Европейская экономическая комиссия
Комитет по внутреннему транспорту

Рабочая группа по пассивной безопасности

**Доклад Рабочей группы по пассивной безопасности
о работе ее сорок девятой сессии**
Содержание

Рис. 1

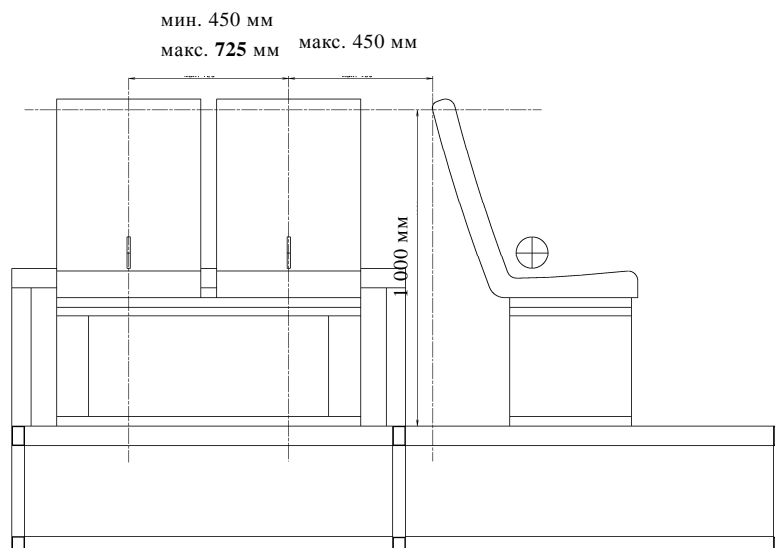
Включить новое добавление 7 следующего содержания:

Требования в отношении размещения сидений, обращенных вбок
